SERVICE INFO – INA 0130

Новия обтяжна ролка 531 0859 10

Пълно покритие за двигатели D5204 и D5244

Снимка 1: 531 0859 10 – новия обтяжна ролка

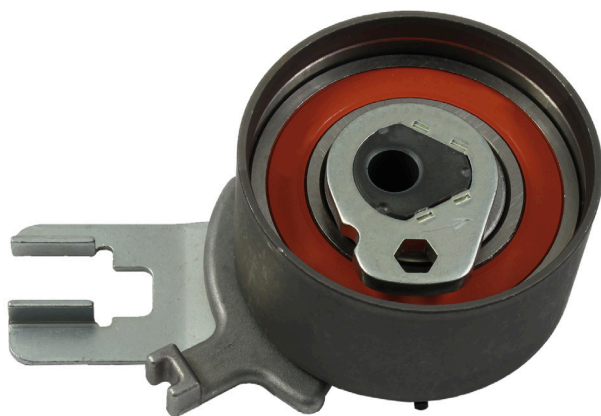
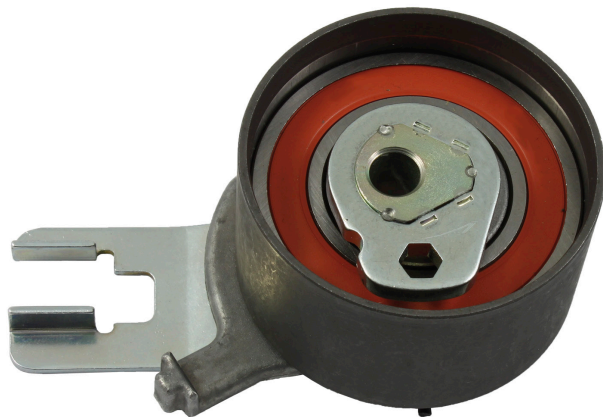
В посочените автомобили, обтяжната ролка 531 0515 10 (снимка 2), може да бъде използвана за ограничена серия номера на двигатели.

Поради тази причина, Schaeffler Automotive Aftermarket разработи нова обтяжна ролка 531 0859 10 (снимка 1). Тези компоненти покриват всички двигатели D5204 и D5244 през целия производствен период.

По отношение на външния вид, двете обтяжни ролки се различават само по дизайна на показателя на обтягането.

Комплекта 530 0504 10 с обтяжна ролка 531 0515 10 е заменен от комплект 530 0582 10 с новата обтяжна ролка.
